関西電力(株)大飯発電所 3 号機及び 4 号機の現状評価結果について

H25. 7. 25 関西広域連合広域防災局

【参考】関西電力(株)大飯発電所 3号機及び 4号機の現状評価結果 (分野別)

ア 福井県が実施した津波想定における若狭海丘列付近の断層の地震による津波

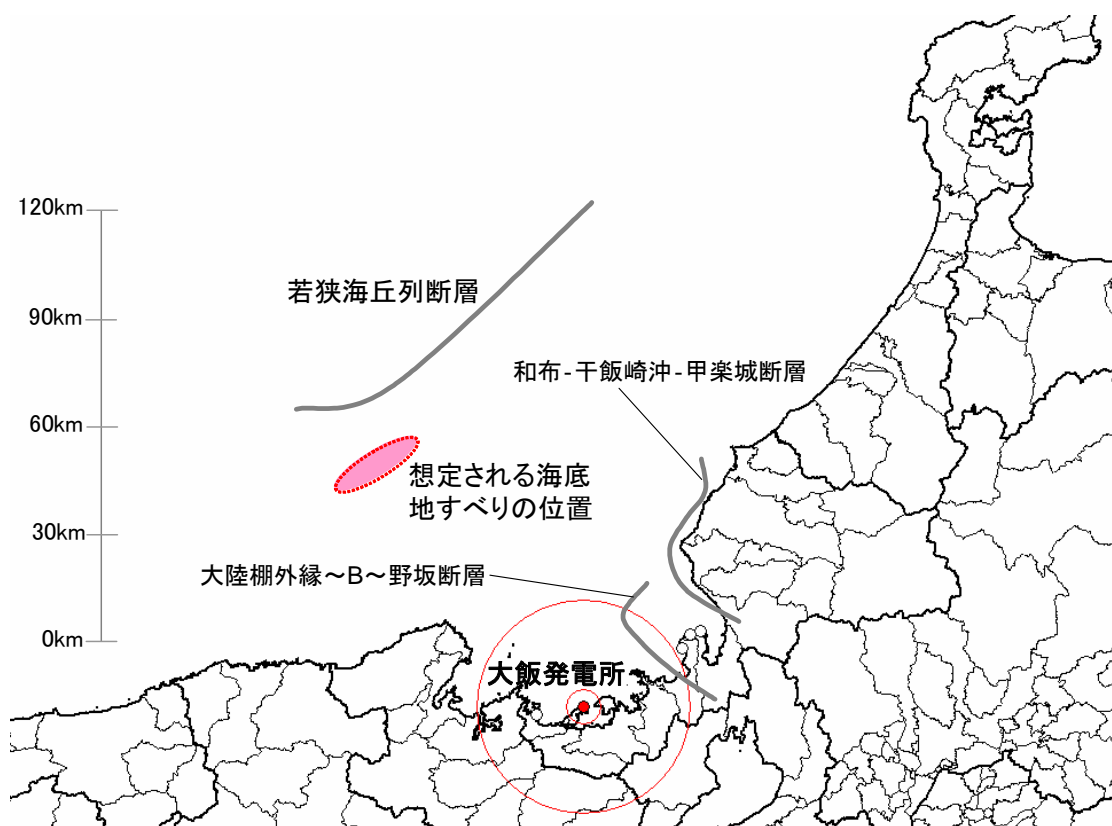
| 項目 | 不十分又は基準を満たしていないとされた点 | 代替策・今後の対策 |
|----------------------|---|--|
| 耐津波設計 | ・ 基準津波について、「福井県が実施した津波想定における若狭海丘列付近の断層の地震による津波(ア)」と「アの地震による津波と海底地すべりによる津波の組合せによる津波」も追加検討すること。 | ・ 規制委員会の指摘通り追加検討（その結果、安全上重大な問題がないことを確認）。 |

関西電力が基準津波と設定していた海域活断層（大陸棚外縁～B～野坂断層、和布（メ）
ー干飯崎（カゲキ）沖ー甲楽城（カハラキ）断層）の地震による津波に加え、規制委員会の
求めに応じ、次の2つの津波を基準津波として施設の影響評価を行った。

○追加検討された基準津波に対しては、海水ポンプの取水可能水位の余裕が少ないことが
示された。水位低下時のポンプの運転手順が整備されていることを踏まえると、安全上
重大な問題が認められるものではないが、津波の不確かさを考慮し、追加検討された基
準津波を超える事象への対応も念頭に、さらに耐性を向上させる取組を進めるべき。

イ アの地震による津波と海底地すべりによる津波の組合せによる津波

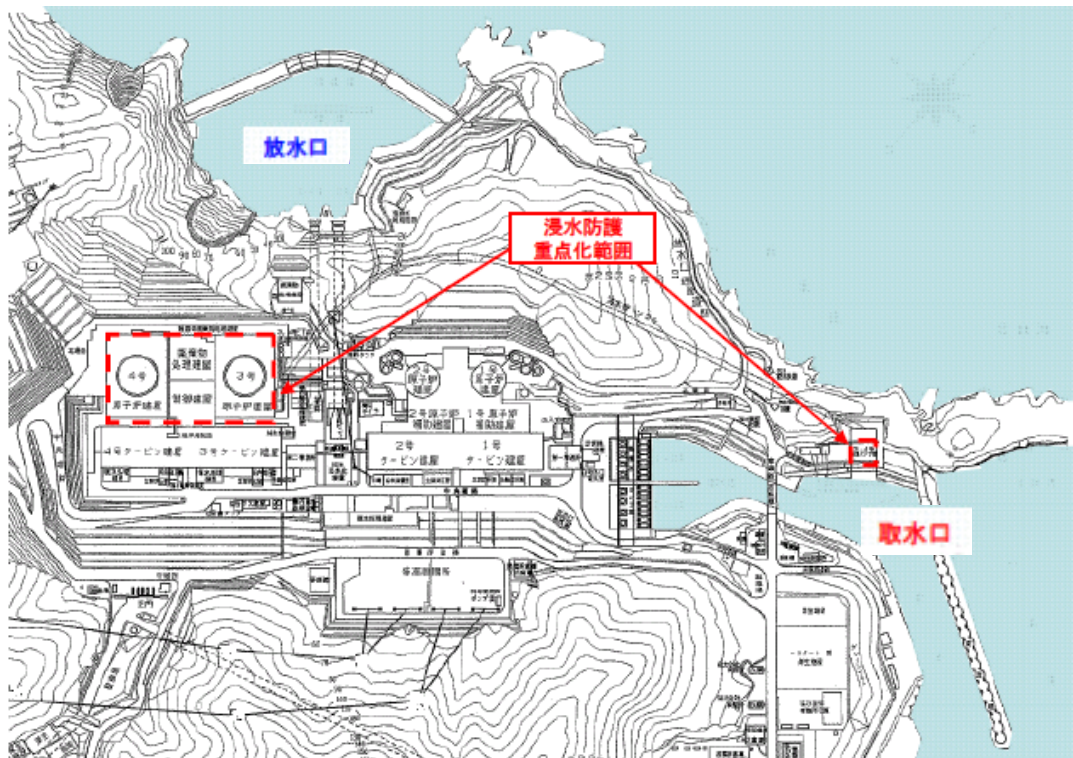
| 項目 | 不十分又は基準を満たしていないとされた点 | 代替策・今後の対策 |
|----------------------|---|--|
| | ・ 海底地すべりの位置や地震と地すべり発生等の時間差等不確かさが大きいとため、改めて想定すべき基準津波について確認すること。 | ・ 今後確認する予定。 |

なお、海底地すべりの位置や地震と地すべりの発生の時間差等については不確かさが大
きく、新規基準施行後審査においては、この点を考慮した、想定すべき基準津波につ
いて確認することが必要とされた。
